Zeitschrift: Schweizerische Bauzeitung
Herausgeber: Verlags-AG der akademischen technischen Vereine
Band: 119/120 (1942)
Heft: 2

Wettbewerb zur Gestaltung des Ebnetareals samt Realschulhaus mit Turnhalle in Herisau

2. Preis (2500 Fr.)
Entwurf Nr. 30.

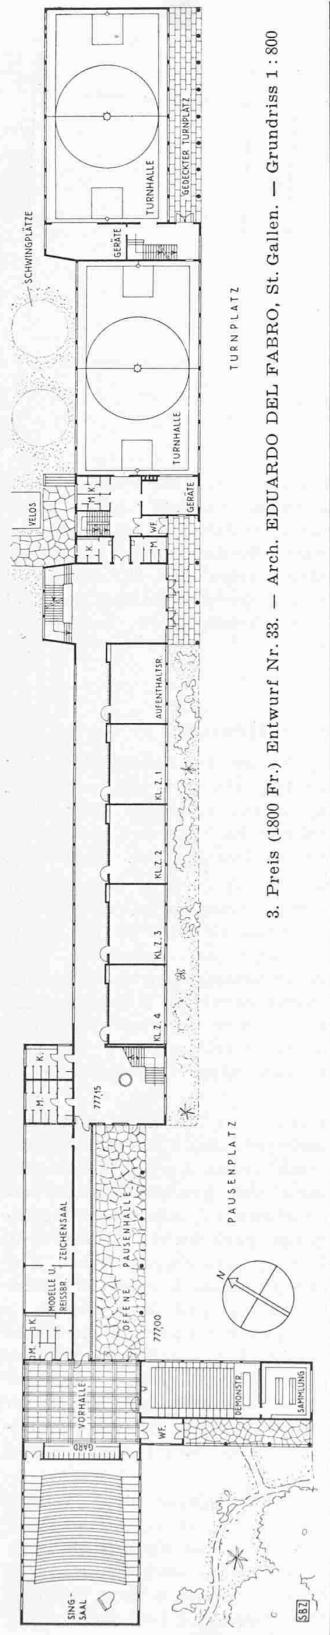
2. Preis, Nr. 30 Körper und Geist. Das Projekt arbeitet mit einer einfachen, fast geradlinigen Begrenzung des Gesamtareals an der Nordseite. Es schafft eine grosse Grünfläche, ohne jede Durchquerung mit Fahrstrassen. Dabei ist vorgesehen, dass Sportplatz wie Jahrmarkt von den bestehenden Randstrassen her zugänglich gemacht werden. Eine derartige Anordnung ist aber nur denkbar, wenn sie flüssig geführt und mit guten Zugängen vom Ort her ausgestattet ist. Der Vorschlag, die alte Turnhalle später für Jahrmarkt und Ausstellungszwecke zu verwenden, ist beachtenswert.

Durch die Stellung von Schulhaus und Turnhalletrakt wird eine gewisse Belästigung der Schulzimmer durch den Turnbetrieb nicht zu vermeiden sein. Auch formal ist an der Stelle, wo diese beiden Haupttrakte zusammenstoßen, eine gewisse Unsicherheit gegeben. Die grosse Baumschicht ist etwas zu nahe an die bestehenden Häuser längs der Nordgrenze gerückt. Die öffentliche Anlage auf der Ostseite gibt einen günstigen Abschluss. Für das Bürgerheim sollte etwas mehr Pflanzland reserviert sein. Der Zugang zum Schulhaus ist eindeutig und in erwünschter Weise leicht von der öffentlichen Strasse her zu erreichen. Trotz der Zweibündigkeit der Anlage und sehr schmalen Korridoren im Turnhalletrakt weist der Bau mit seinen 30 069 m³ eine sehr hohe Kubatur auf. Die Ausbildung der Fassaden geht auf einen bescheidenen und gefühlvollen Aspekt aus, ohne jedoch eine bestimmte Systematik preiszugeben. Der Haupteingang ist dabei etwas zu kurz gekommen.

3. Preis (1800 Fr.) Entwurf Nr. 33. — Arch. EDUARDO DEL FABRO, St. Gallen. — Grundriss 1 : 800

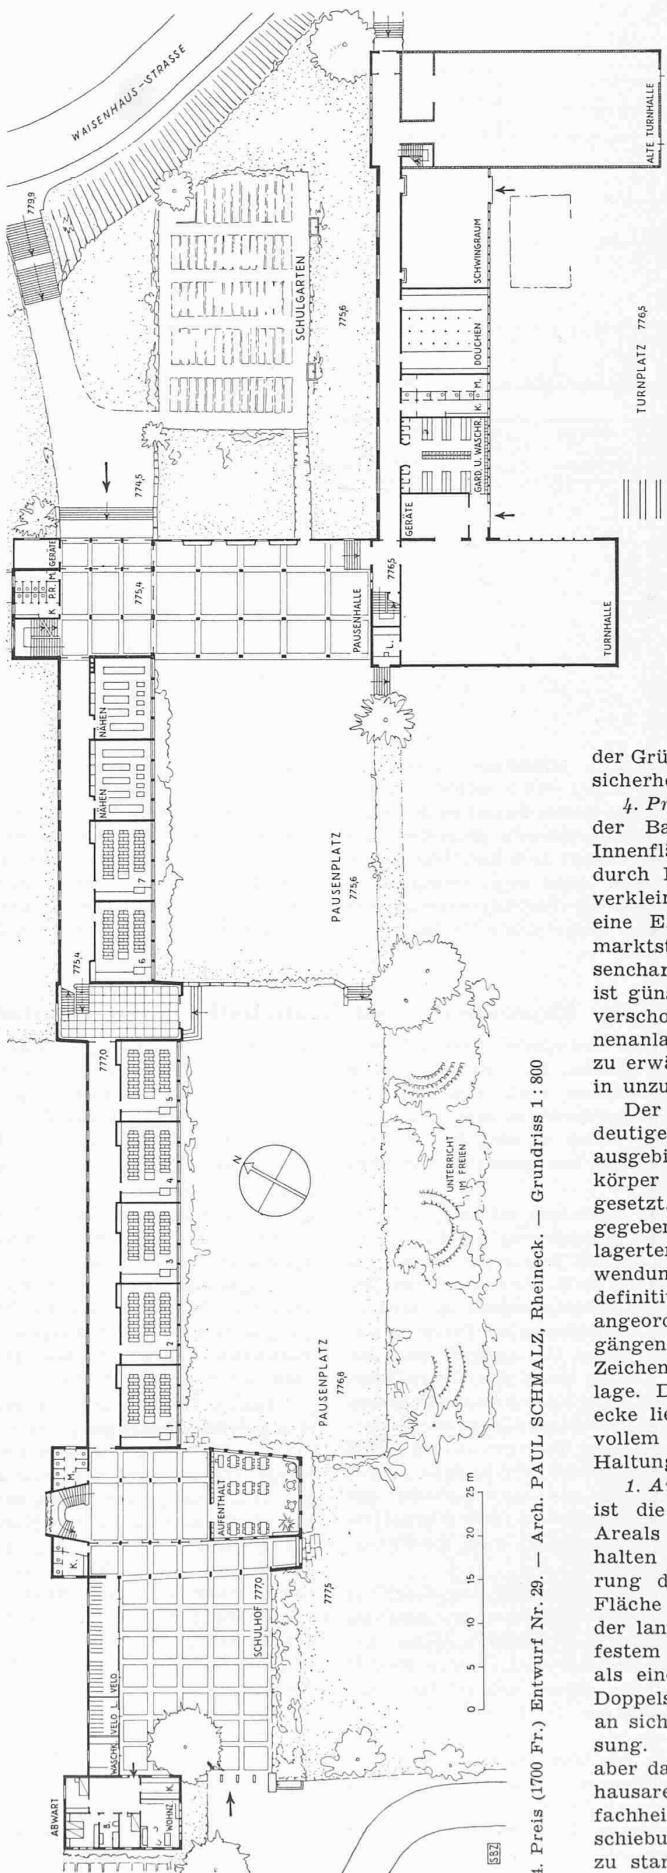
3. Preis, Nr. 33 Ueli 3. Das Projekt zeichnet sich dadurch aus, dass es die Gebäudekörper in einer Linie zusammenfasst, womit in Kombination mit den vorgelagerten Grünflächen und dem seitlich angeordneten, mit hartem Belag versehenen, dafür mit Bäumen eingefassten Jahrmarkt eine schöne und eindrucksvolle Gesamtanlage geschaffen ist. Bei dieser Anordnung

kommt der Turnplatz etwas zu kurz. Auch ist zu befürchten, dass der Jahrmarktplatz in Zeiten, da er nicht benutzt wird, eine etwas tote Fläche abgibt. Der Vorschlag, die Nordostecke für Privathäuser auszunutzen, ist abzulehnen. Die Vergrösserung des Bürgerheimareals ist zu begrüssen. Der nordseitige Zugang ist als

Vorschlag beachtenswert; der südseitige Abschluss der Gesamtanlage durch eine von der Buchenstrasse ausgehende Verbindung längs der Geländekante ist der Anlage noch vorteilhaft, lässt aber in der Ausbildung zu wünschen übrig. Die Querverbindung Ost-West mitten durch das Areal ist zu stark betont. Die Kantonamente sind etwas kümmerlich. Die Gruppierung der grossen Fläche, grundsätzlich sehr gut überlegt, ist leider nicht in einer sicheren und überzeugenden Weise vorgetragen.

Die Grundrissdisposition der Bauten ist nicht frei von Komplikationen und ungeklärten Einzelheiten; die vielfachen Eingänge haben etwas Verwirrendes. Einzelne Motive der äusseren Durchbildung sind sehr ansprechend, doch ist es nicht gelungen, die verschiedenartigen Baumassen zu einem ausgeglichenen Ganzen zusammenzubringen. In der Ausbildung der Grünfläche verrät sich dieselbe Unsicherheit. (21 934 m³).

4. Preis (1700 Fr.) Entwurf Nr. 29. — Arch. PAUL SCHMALZ, Rheineck. — Grundriss 1 : 800

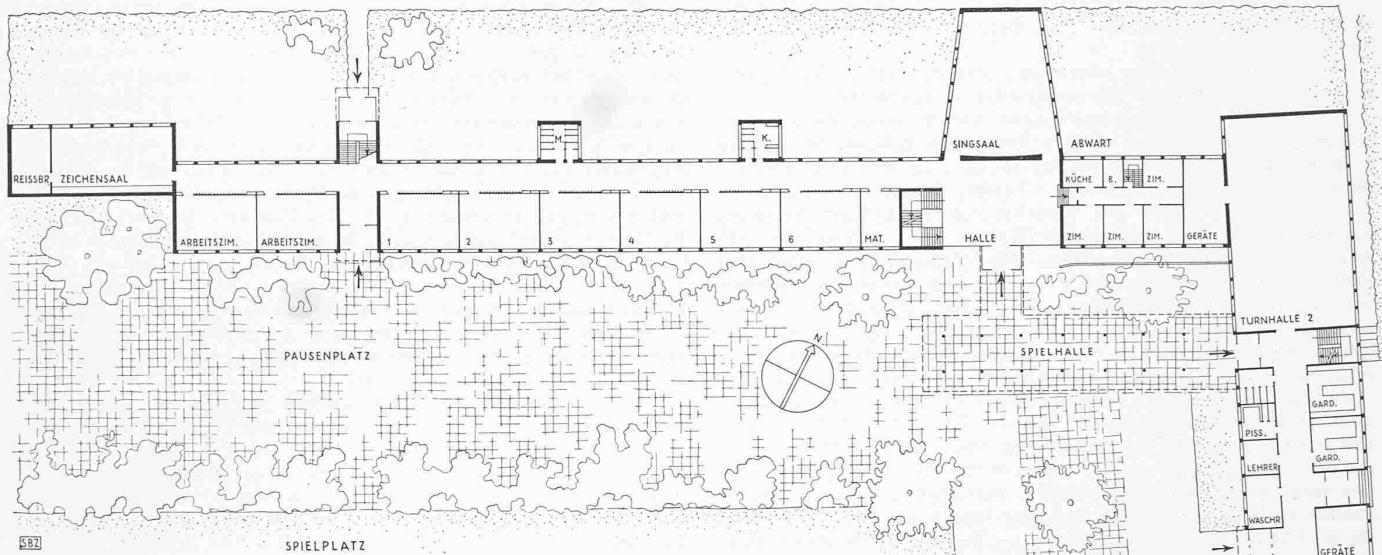
4. Preis, Nr. 29 Seilenna. Die Stellung der Bauten umschliesst eine grosse Innenfläche, die nun aber wiederum durch Baumalleen und Tribüne stark verkleinert ist. Der Jahrmarktplatz stellt eine Erweiterung der heutigen Jahrmarktstrasse dar, ohne ihren Sackgassencharakter aufzuheben. Der Turnplatz ist günstig gegen den Schulhauskörper verschoben. Der Vorschlag einer Tribünenanlage für den Sportplatz ist lobend zu erwähnen. Das Bürgerheimareal ist in unzulässiger Weise verkleinert.

Der Schulhausbau weist einen eindeutigen, günstig gelegenen und schön ausgebildeten Zugang auf. Der Hauptkörper ist in der Mitte merkwürdig abgesetzt. Dadurch ist eine Unsicherheit gegeben, die sich auch in den vorgelegerten Plätzen ausspricht. Die Verwendung der alten Turnhalle auch im definitiven Zustand ist zu loben. Gut angeordnet, bei etwas zu knappen Zugängen, sind die Kantonemente. Der Zeichensaal hat die unerwünschte Südlage. Der Schulgarten in der Nordostecke liegt ungünstig. Bei geschmackvollem Vortrag ist die architektonische Haltung etwas unsicher. (26 393 m³).

1. Ankauf (1650 Fr.)
Entwurf Nr. 34.
Arch. H. BRUNNER,
Wattwil.
Grundriss 1 : 800
Plan 1 : 3500
Bew. 19. 6. 42
laut BRB 3. 10. 39

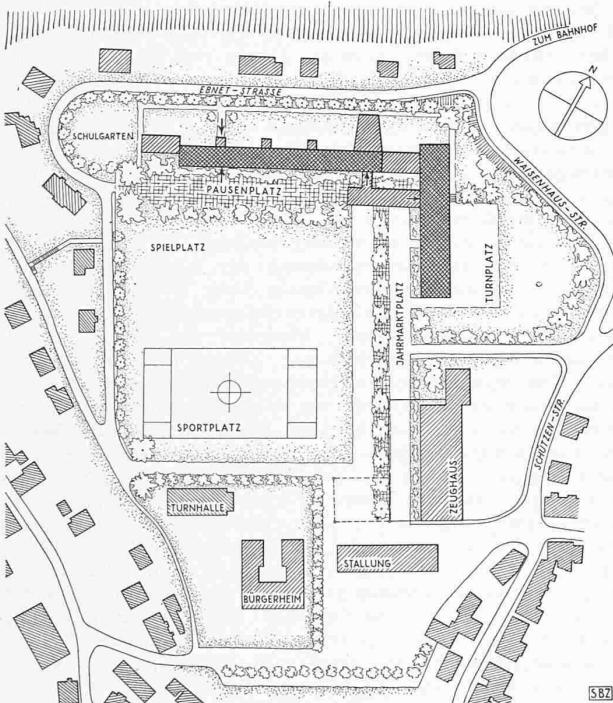
1. Ankauf, Nr. 34 Spinell. Zu loben ist die Absicht, das grosse Feld des Areals als einheitliche Freifläche zu erhalten mit ausdrücklicher Differenzierung der beiden Elemente: die grüne Fläche des Spiel- und Sportplatzes und der langgestreckte Jahrmarktkorso auf festem Boden. Die Idee, den Jahrmarkt als eine durch eine Baumreihe geteilte Doppelstrasse anzulegen, bedeutet eine an sich außerordentlich glückliche Lösung. Ein schwerer Verstoss liegt nun aber darin, dass der Verfasser das Zeughausareal beansprucht hat; bei der Einfachheit der Gesamtanlage, die jede Verschiebung zulässt, fällt der Fehler nicht zu stark ins Gewicht. Ungünstig ist, dass die beiden Gebäudemassen, Zeughaus und Turnhalle, in eine Flucht ge-

stellt sind. Die Zugangsverhältnisse sind nicht zu Ende studiert. Der Turnplatz ist sehr geschickt ausserhalb des grossen Innenbezirkes angelegt und aufs beste mit den beiden Turnhallen verbunden. Das Spielfeld des Sportplatzes liegt wesentlich unter den erforderlichen Normalmassen.

Der Schulhastrakt ist in richtiger Ueberlegung etwas von der Strasse zurückgeholt. Die Gebäulichkeiten sind einfach und übersichtlich disponiert, ohne Uebertreibung oder Komplikationen. Der Haupteingang im Winkel zwischen Turnhalle und Schulhastrakt ist sehr schön gelöst und steht in gutem Verhältnis sowohl zum Aussenraum wie auch zum Gebäudekörper. Die gehörige Orientierung ist überall berücksichtigt. Die Abwartwohnung liegt zweckmässig. Das Kantonnement ist geschickt angeordnet. Die Durchbildung der Bauten — etwas trocken — entspricht der einfachen, gut gefundenen Art der Grundrissdisposition. (27256 m²).

Mit Rücksicht auf den schweren Programmverstoss muss auf einstimmigen Beschluss des Preisgerichtes das Projekt Nr. 34 «Spinell» aus den zu prämiierenden Arbeiten ausgeschlossen werden. Wegen der hohen künstlerischen Haltung sowohl als auch wegen der unmittelbaren Brauchbarkeit wurde es an die Spitze der Ankäufe gestellt und durch die Zuteilung der entsprechenden Summe deutlich als sehr wertvolle Arbeit gekennzeichnet.

Wettbewerb für das Ebnetareal in Herisau
I. Preis (3000 Fr.) Nr. 28. Arch. ERNST HÄNNY & SOHN, St. Gallen

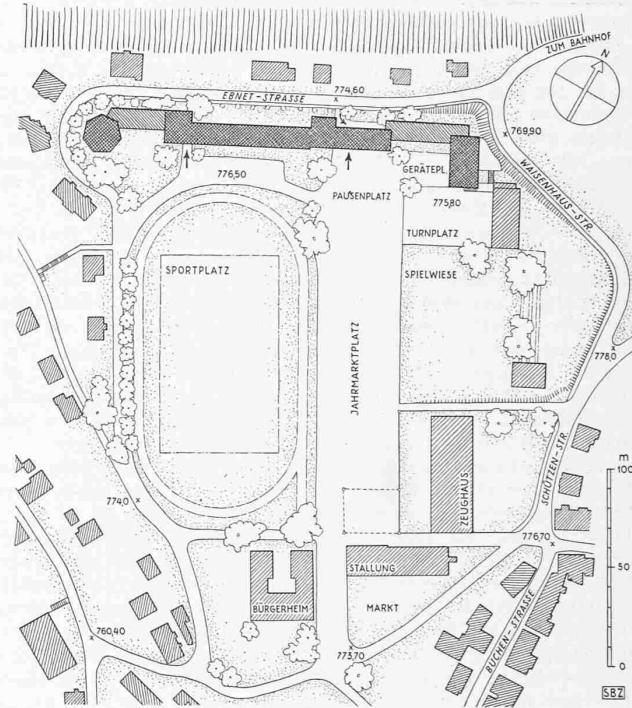
1. Preis, Nr. 28 Pinocchio. Dem Verfasser ist es gelungen, den Platz in seiner grösstmöglichen Ausdehnung als Freifläche offen zu halten und so durch Bauten zu begrenzen, dass auch die bestehenden Gebäude zwangslässig die Rolle als Platz einfassung übernehmen. Dabei ist allerdings der Schulhastrakt so nahe an den Nordrand geraten, dass die gegenüberliegenden Privathäuser darunter leiden müssen. Der Sportplatz ist sinnvoll vor den Hauptkörper des Baues gelagert. Der zu einem stattlichen Jahrmarkt erweiterte Hauptzugang führt korrekt auf das grosse Motiv einer offenen Halle, die als Abschluss der grossen Perspektive wohl denkbar ist. Dabei hat aber diese grosse ungeteilte Platzfläche etwas Nüchternes und Kasernenhofmässiges. Turnplatz und Spielwiese sind geschickt auf die Seite gerückt und mit den Turnhallen in gute Beziehung gebracht. Das Werkstattgebäude des Zeughauses darf auf keinen Fall vom Zeughausareal abgetrennt werden.

Der Hauptbau ist ausserordentlich geschickt gruppiert, mit Abstufung der Turnhallen gegeneinander, mit dem Wechsel der hohen und niederen Baukörper, sowie dem pavillonartigen Abschluss im Westen. Im Schulhausbau sind die einzelnen Raumgruppen ihrem Zweck entsprechend nach Süden bzw. nach Norden orientiert. Ein gedeckter Velounterstand fehlt. Auch sind die Nebenräume der Turnhallen nur für die eine der Hallen nutzbar gemacht. Ueber das Kantonnement gibt das Projekt keinen genügenden Aufschluss. Unverständlich ist der kleine Absatz im ersten Drittel des Hauptbaus. Die alte Turnhalle ist ohne das Gesamtbild zu schädigen, mitverwendet. Mit grossem Geschick sind Südwestzugang, Schulgarten und Pausenplatz zwischen

Gebäudekörper und Sportplatz eingebettet. Der Gebäudekomplex ist bis in alle Einzelheiten sorgfältig studiert und raffiniert durchgebildet. Für eine so grosse Anlage erscheint aber diese subtile Behandlung nicht ohne Gefahren. Es fragt sich, ob ein derart künstlich hergerichtetes Bauwerk Bestand hat. (25 022 m³).
